DIREZIONE GENERALE ARCHEOLOGIA BELLE ARTI
E PAESAGGIO
SERVIZIO V

Oggetto: **[ID_VIP 6162] FORENZA (PZ), PALAZZO SAN GERVASIO (PZ), MONTEMILONE (PZ), MASCHITO (PZ), VENOSA (PZ): Progetto per la realizzazione di un impianto eolico costituito da 13 aerogeneratori, da 4,5 MW ciascuno, per una potenza complessiva di 58,5 MW, da realizzarsi nel Comune di Forenza (PZ) e di Palazzo San Gervasio (PZ), e delle relative opere infrastrutturali e di connessione alla RTN da realizzarsi nei comuni di Palazzo San Gervasio (PZ) e Montemilone (PZ), Maschito (PZ) e Venosa (PZ).**
Procedura riferita all'art. 27 del Decreto legislativo n. 152/2006 – VIA.
Proponente: Blue Stone Renewable III S.r.l
Parere tecnico istruttorio della Direzione generale Archeologia, belle arti e paesaggio.

RITENUTO di condividere e fare propri i contributi suindicati della competente Soprintendenza ABAP e del Servizio II (e III) di questa Direzione, **si rimettono di seguito le valutazioni di competenza di questa Direzione generale:**

Punto di Vista 05 - Corso Grande Umberto I nei pressi dell'Ex Convento di Santa Caterina (BCM 104d) - Forenza (PZ)

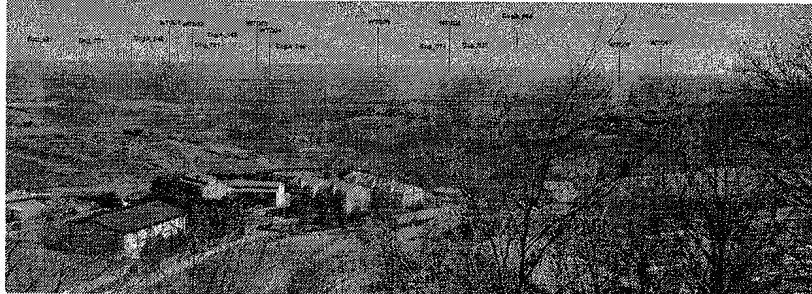
Valutata la compatibilità dell'intervento con il contesto paesaggistico derivanti dalle analisi dei SIA (intervisibilità, etc.) nonché la qualità architettonica (rilevata sulla base delle carenze progettuali nell'ambito delle varie fasi di progettazione), dall'elaborato denominato "A.17.3.2 Fotoinserimenti ante e post operam" si evince che:
